軽 微 な 変 更 等 確 認 願
(第二回)

開発事業の名称	ニッカウキスキー原酒増産工事		
事業区域の位置	仙台市青葉区ニッカ 1、2、新川字滝倉 1、2、3、4、5・4、6、7、作並字戸崎 35-1、35-13、35-14、35-15、35-19		
変更しようとする事項	変更前： 別紙 1（開発事業計画の内容） 別紙 2（予定建築物一覧表）のとおり 事業場名称＝ニッカウキスキー株式会社 仙台工場		
	変更後： 別紙 1（開発事業計画の内容） 別紙 2（予定建築物一覧表）のとおり 事業場名称＝ニッカウキスキー株式会社 仙台 宮城峡蒸溜所		
変更予定年月日	令和 8 年 7 月 13 日		
変更する理由	貯蔵庫 1 の計画詳細化に伴う建築面積の低減（建築面積：約 3,540 m ² →約 2,725 m ² ）。それに伴う、造成計画（30cm 以上の切盛土）の変更（面積：約 491.5 m ² →約 232 m ² ）。工場をニッカウキスキーブランドの魅力を発信するための重要拠点と位置づけ、国内外のお客さまに分かりやすく伝わるように事業場名称を変更した為。		
連 絡 先	住 所	仙台市青葉区ニッカ 1 番地	
	担当者	所属：ニッカウキスキー株式会社 エンジニアリング部	電話：022-395-2111
		氏名：前之園 俊	Fax：022-395-2861

予定建築物一覧表（ニッカウキスキー原酒増産工事）

(4)-2-1 造成計画平面図

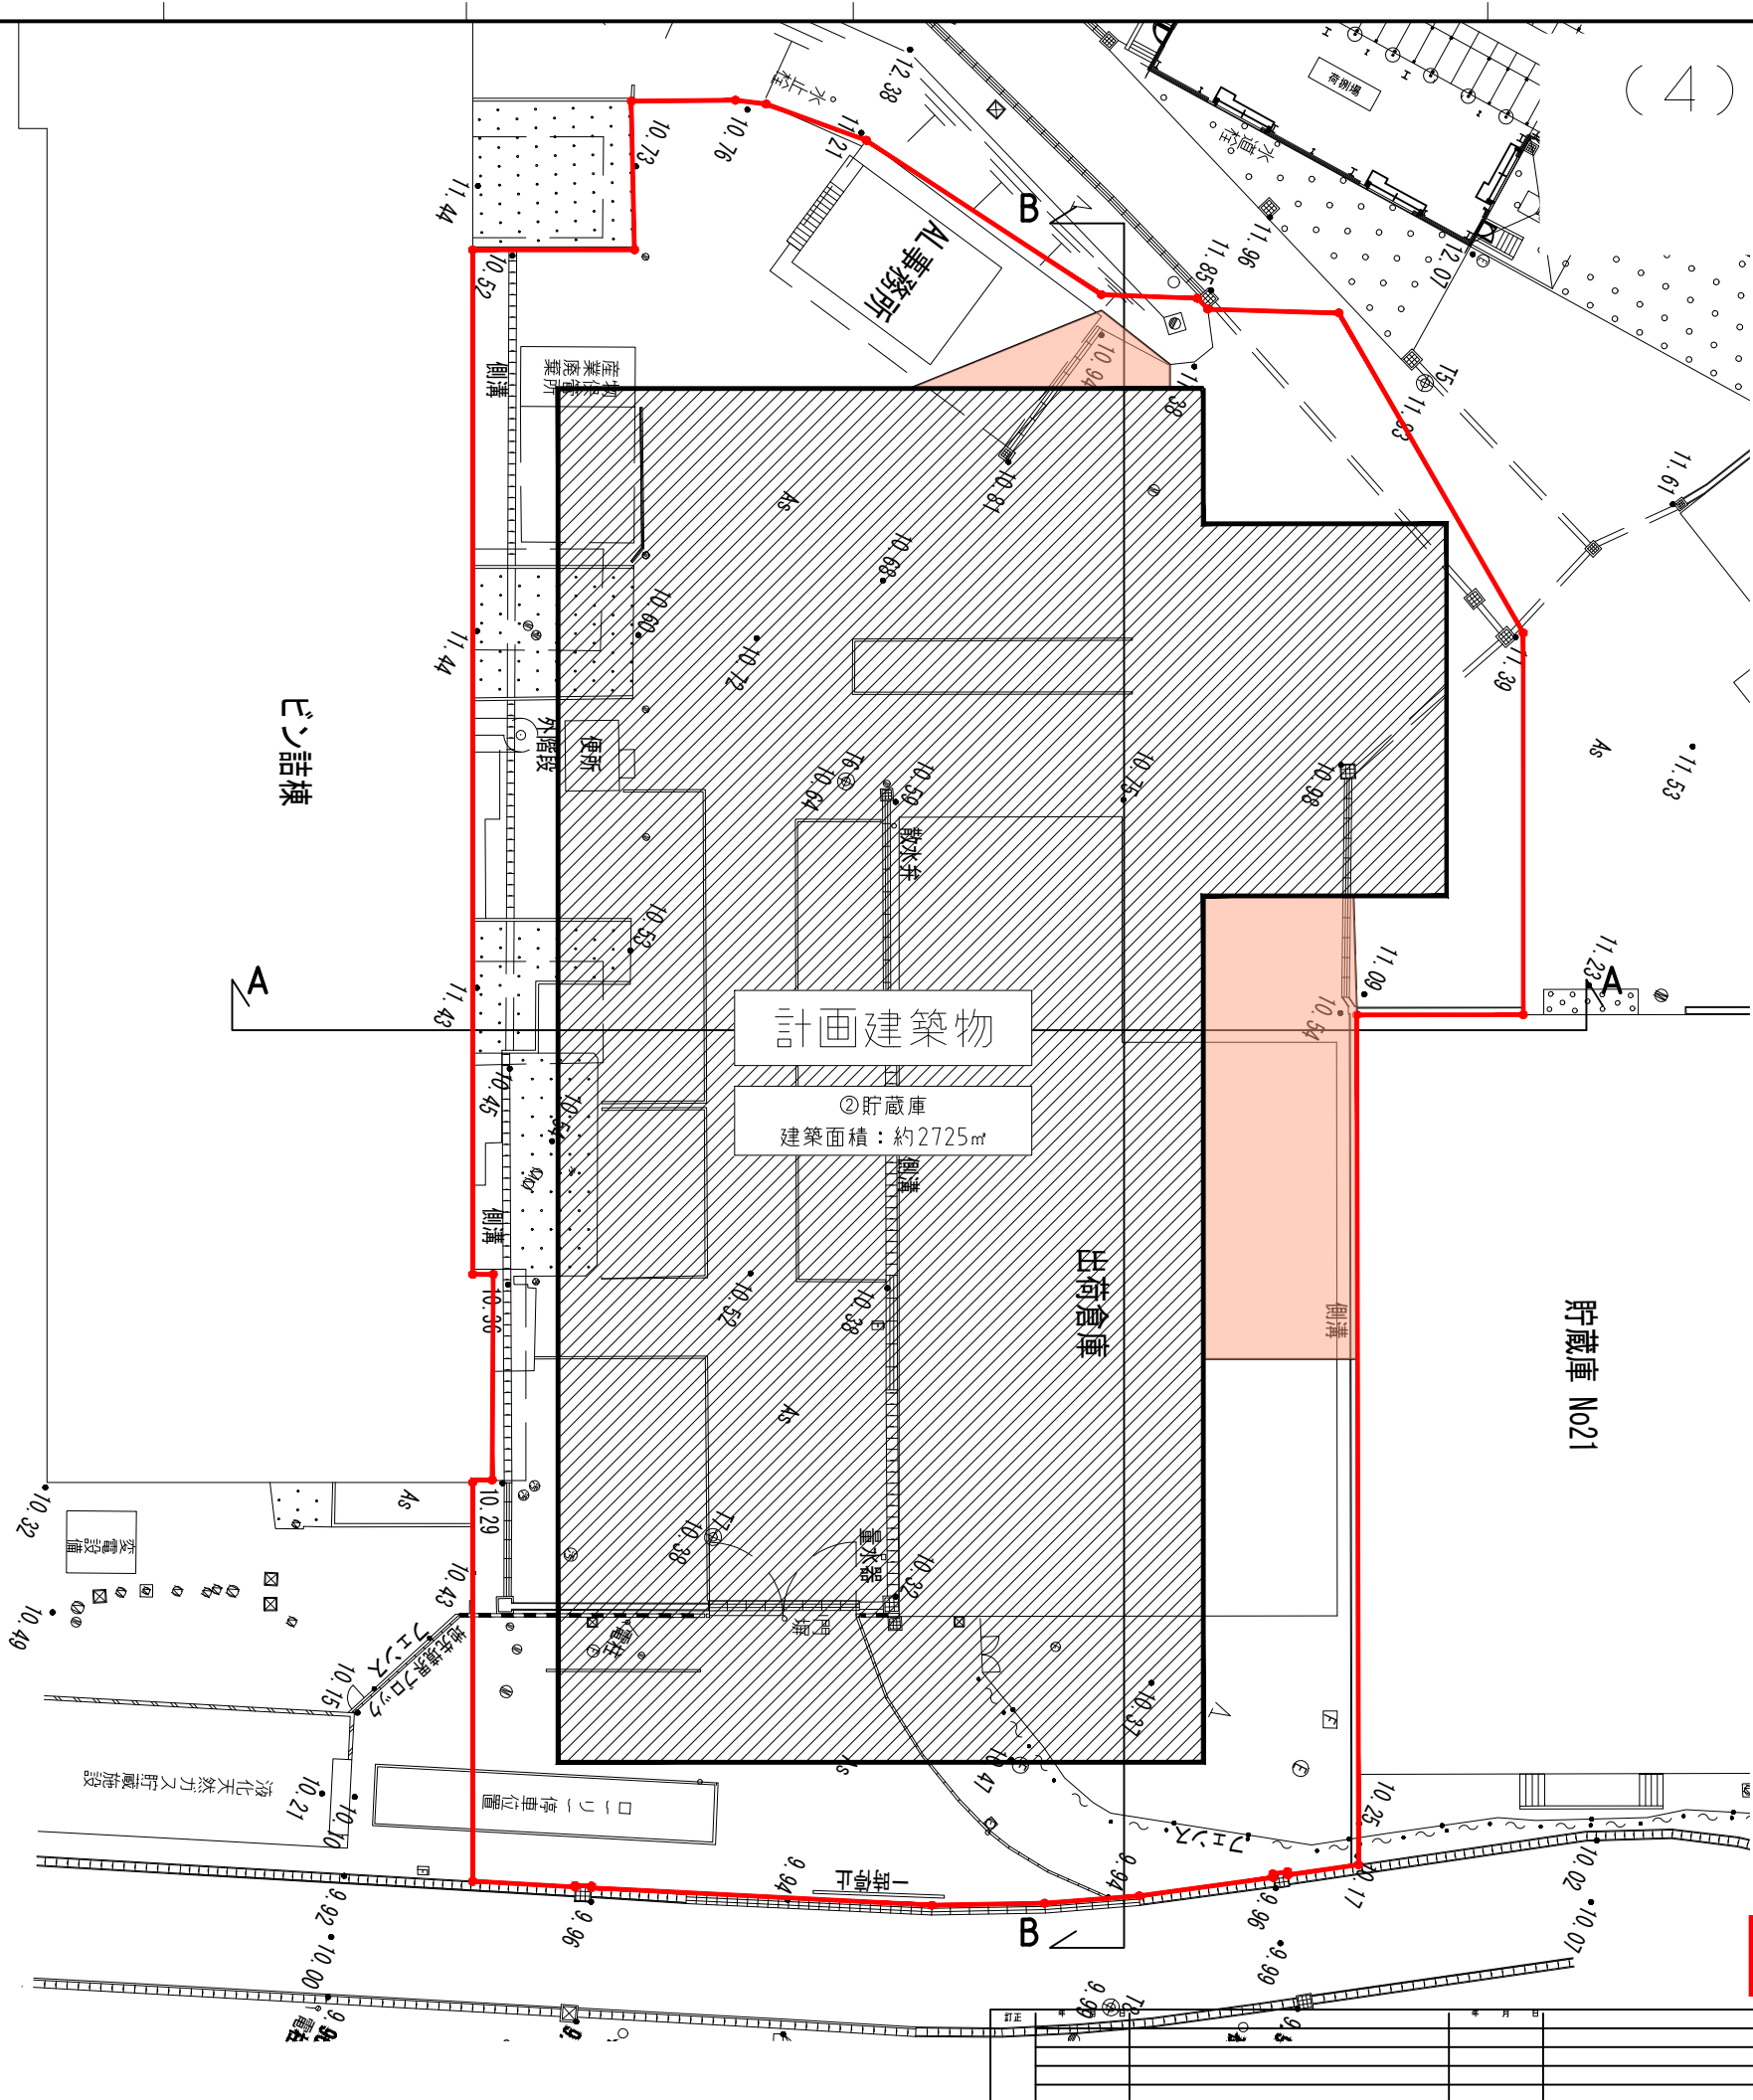
種類	記号
盛土(232.28㎡)	
切土(0㎡)

変更後：第2回軽微変更

(4)-2-2 造成計画断面図

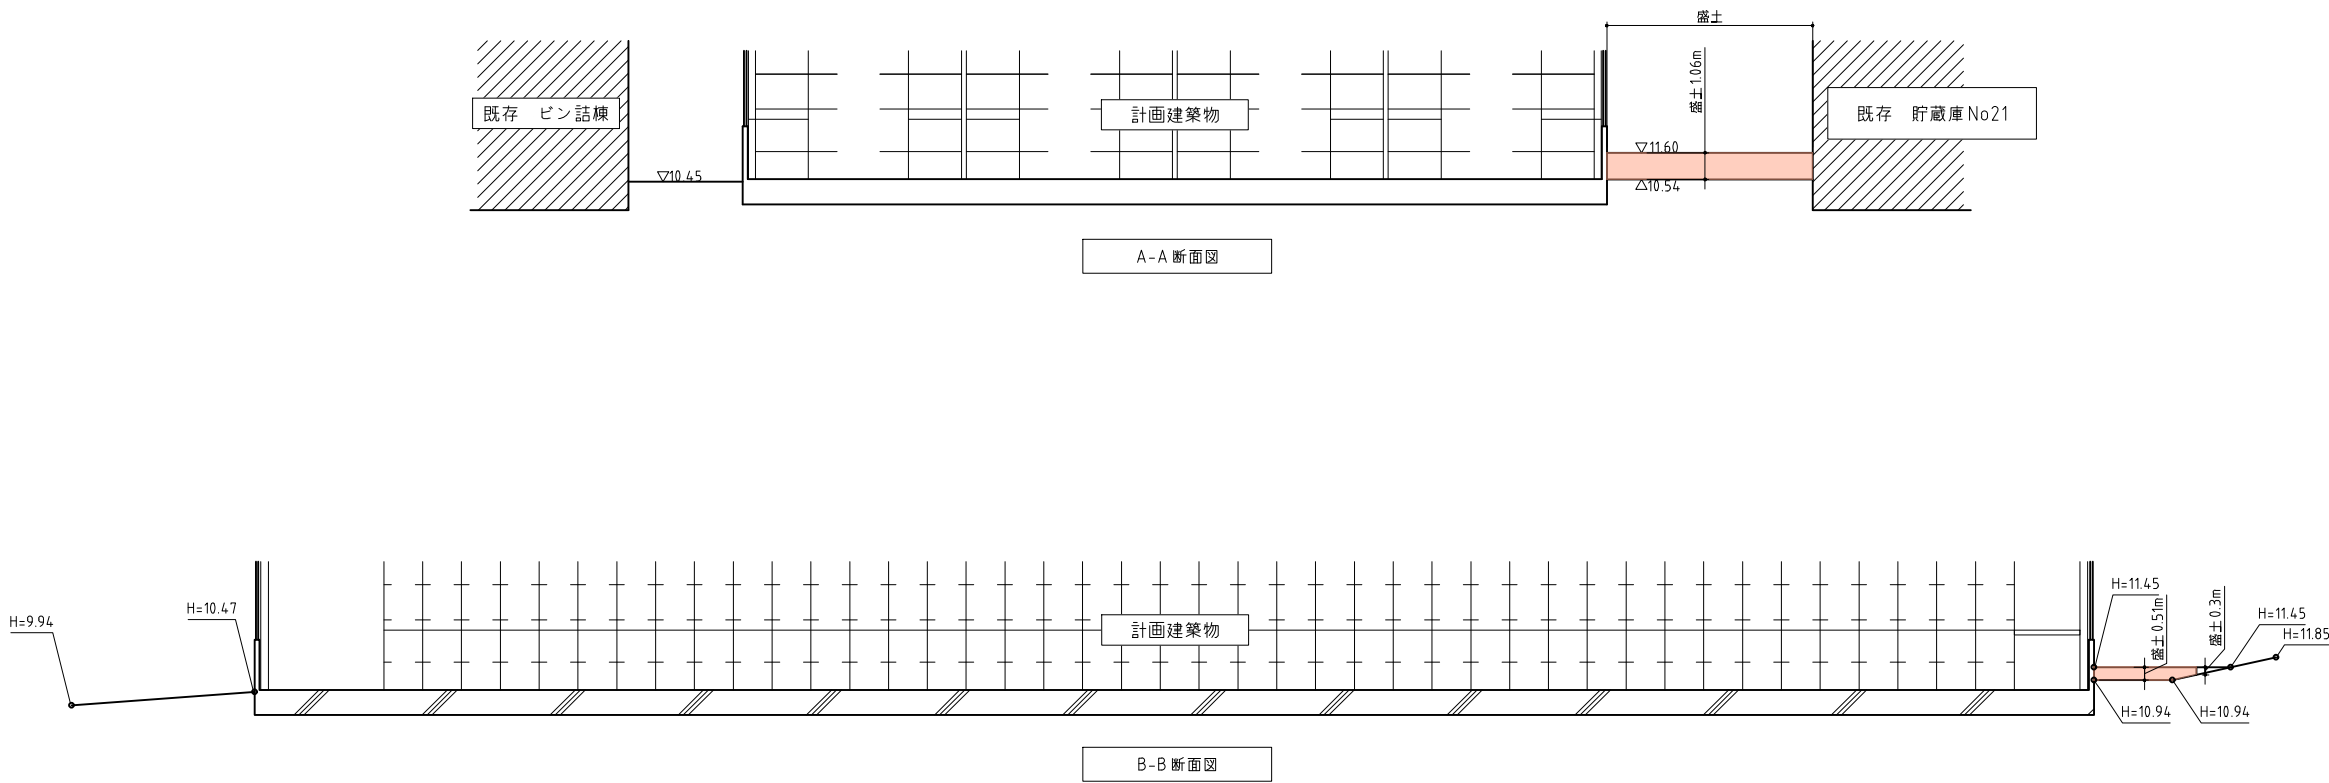
種類	記号
盛土(232.28㎡)	
切土(0㎡)

変更後：第2回軽微変更

(4)-2-3 工作物平面図
②貯蔵庫1

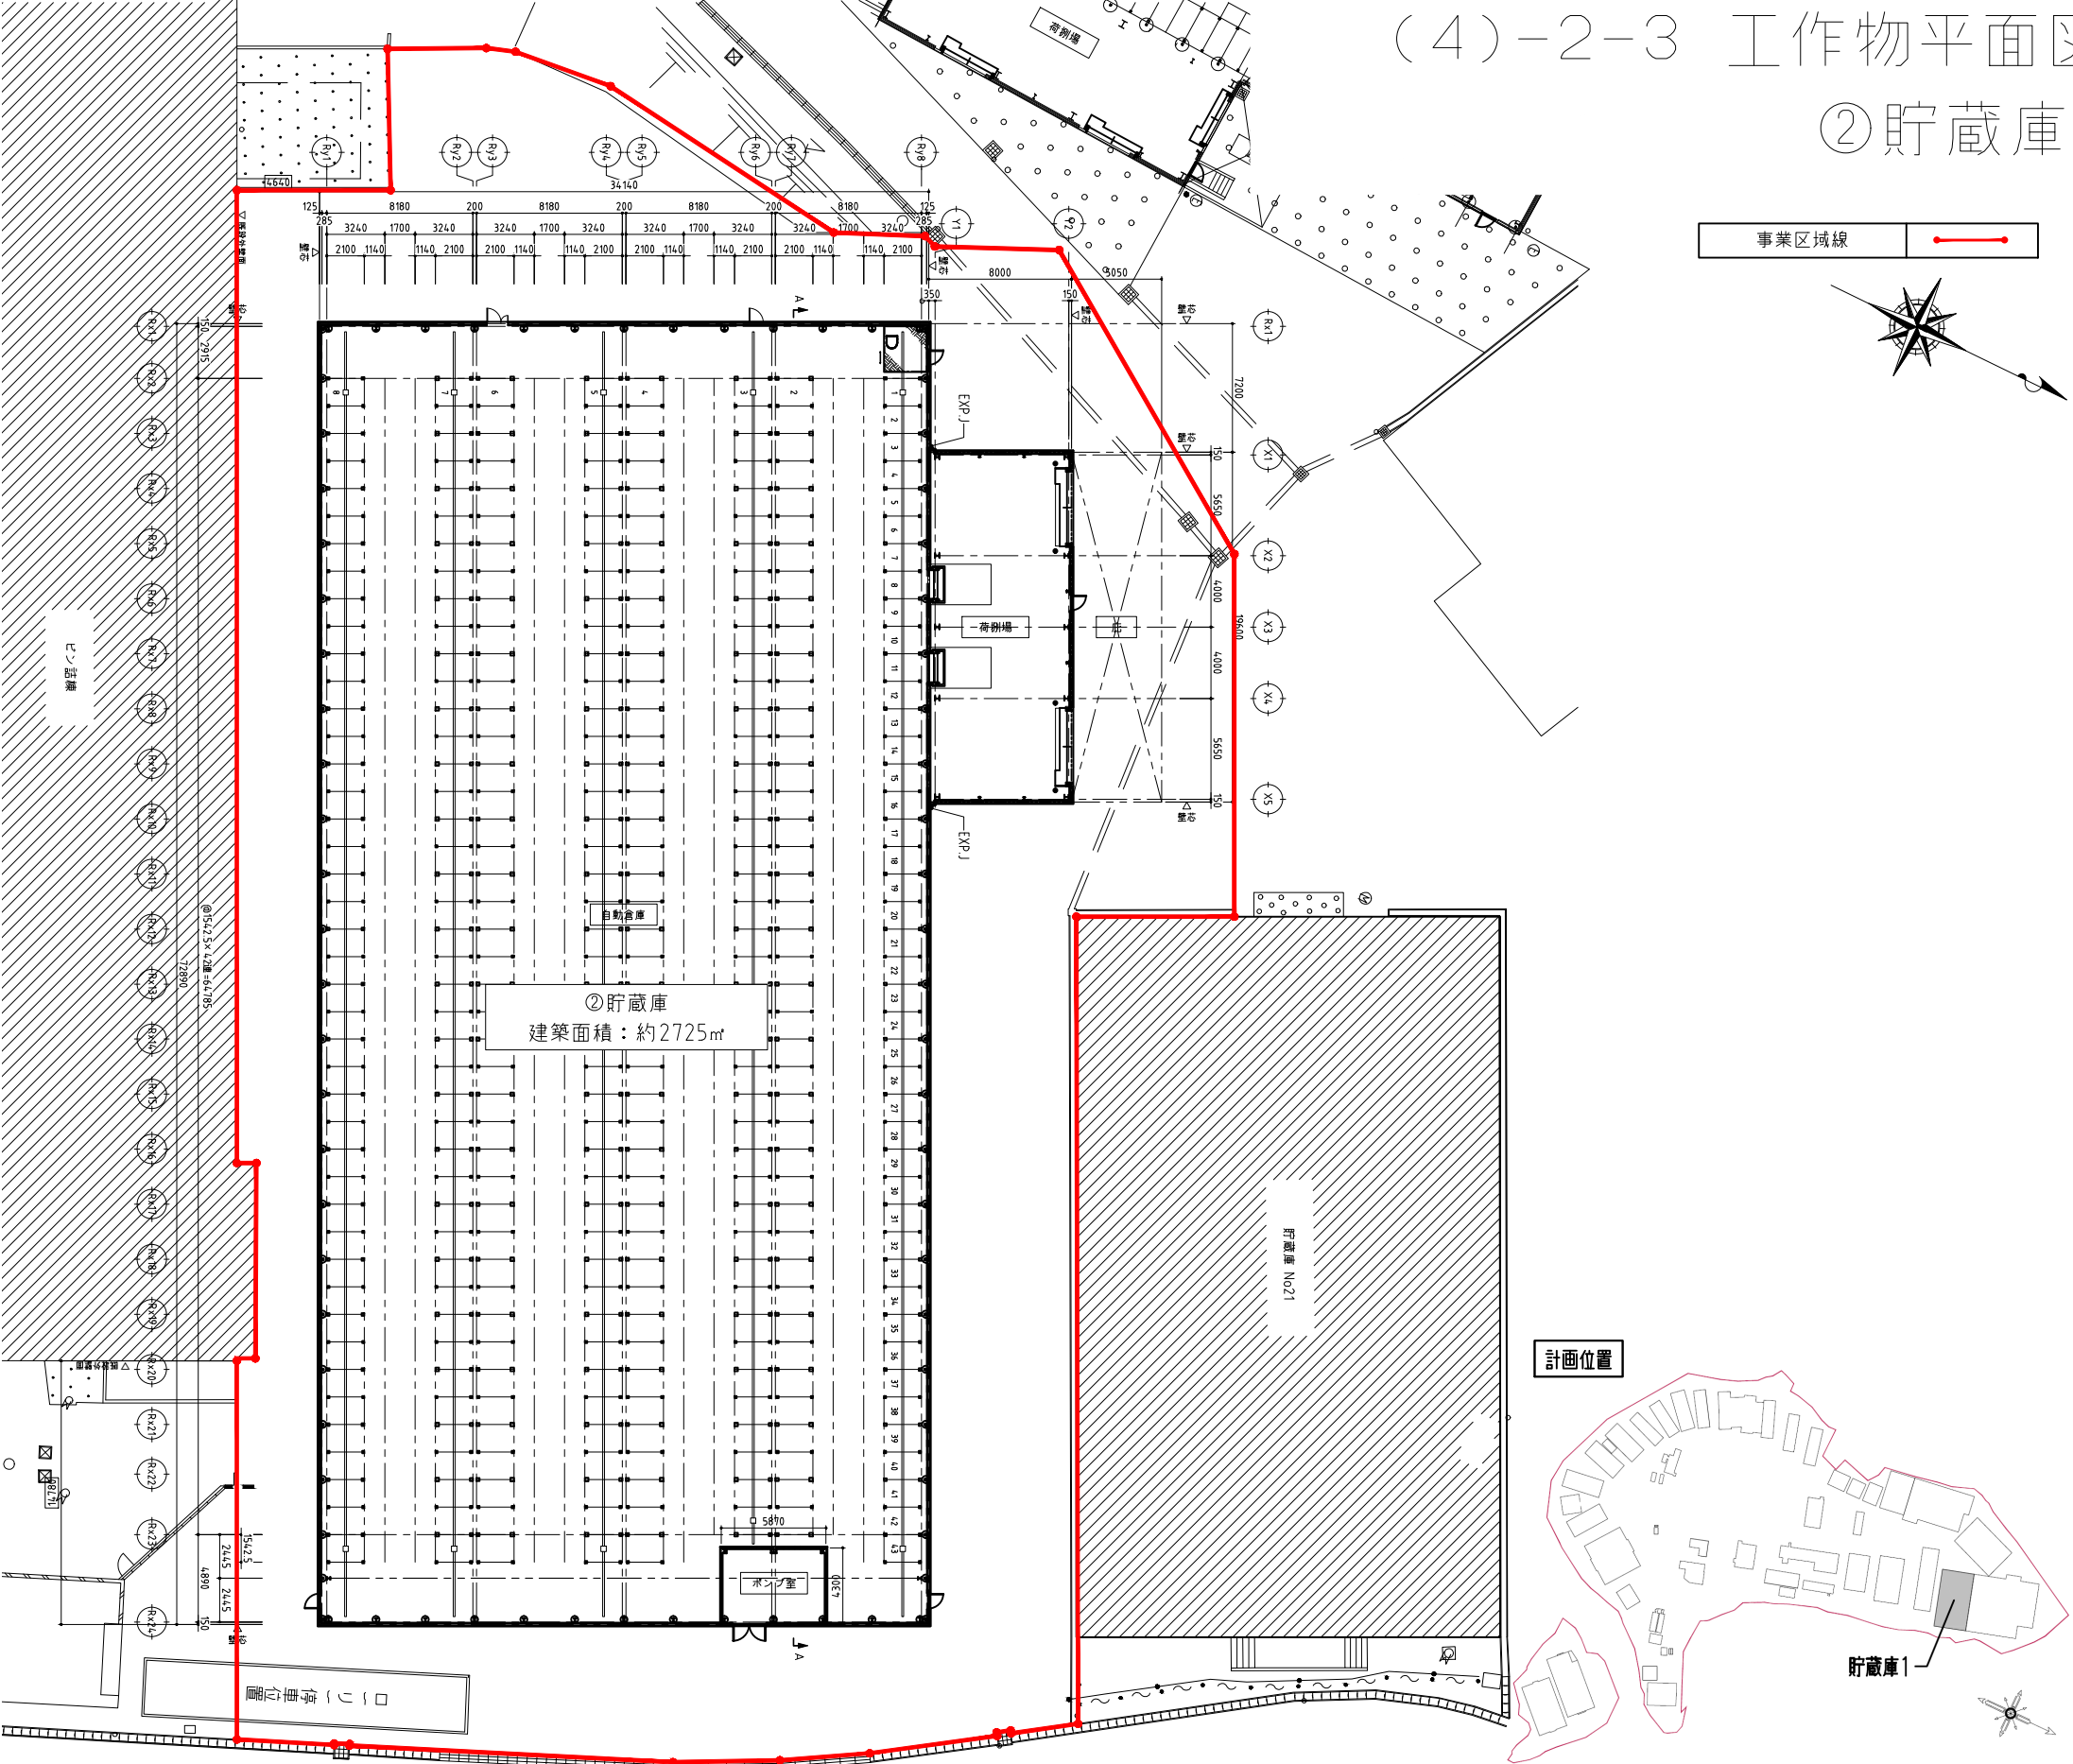
変更後：第2回軽微変更
